改善箇所説明図

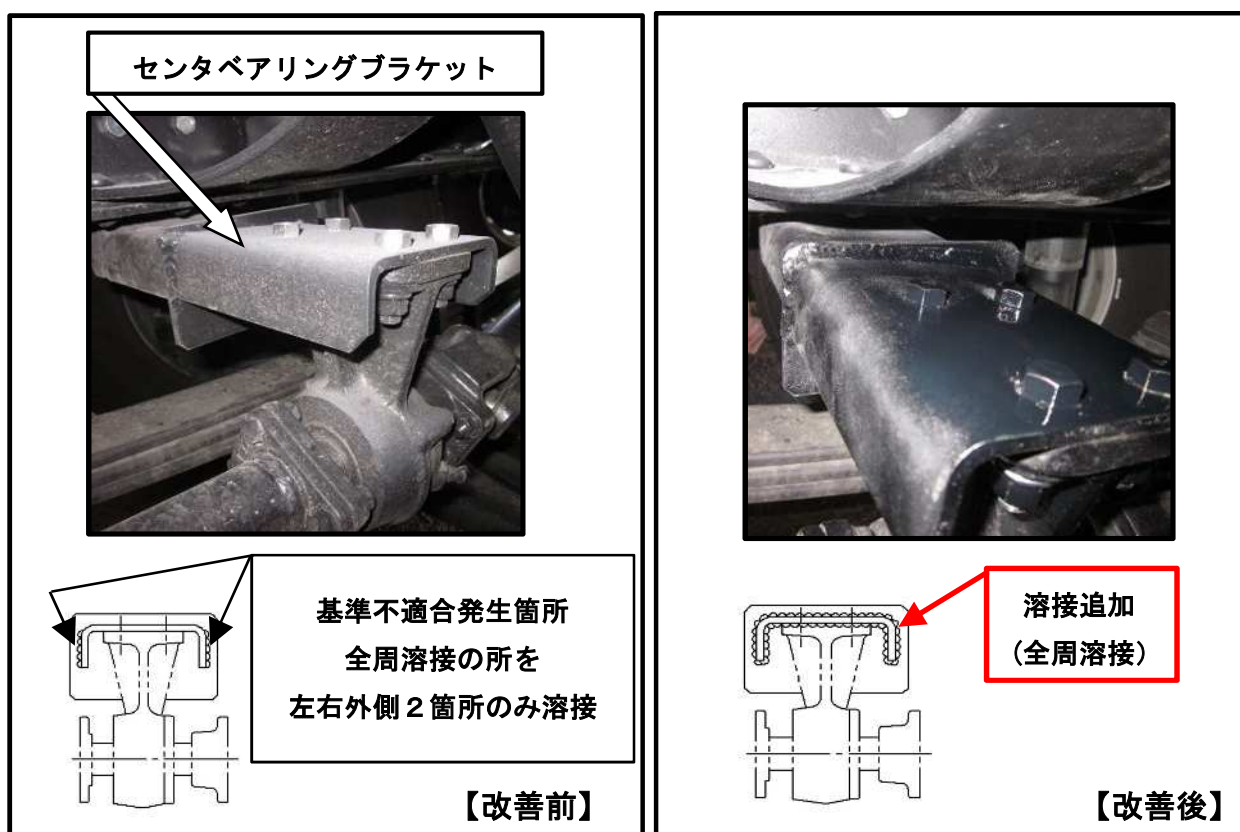
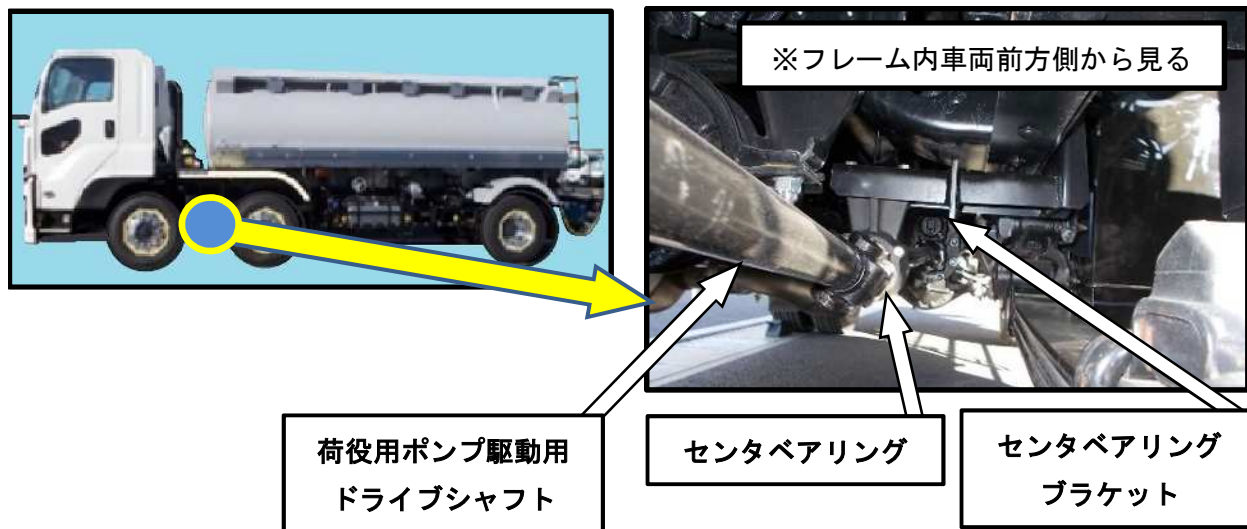
タンク車の荷役用ポンプを駆動させるドライブシャフトを中間で接続するセンタベアリングのブラケットにおいて、作業指示が不適切なため溶接未施工箇所がある。そのため、溶接部の強度が不足し、走行時の振動等により亀裂が生じることがあり、そのまま使用を続けると亀裂が進展し、最悪の場合ブラケットが脱落する恐れがある。

溶接未施工部位に溶接を追加する。
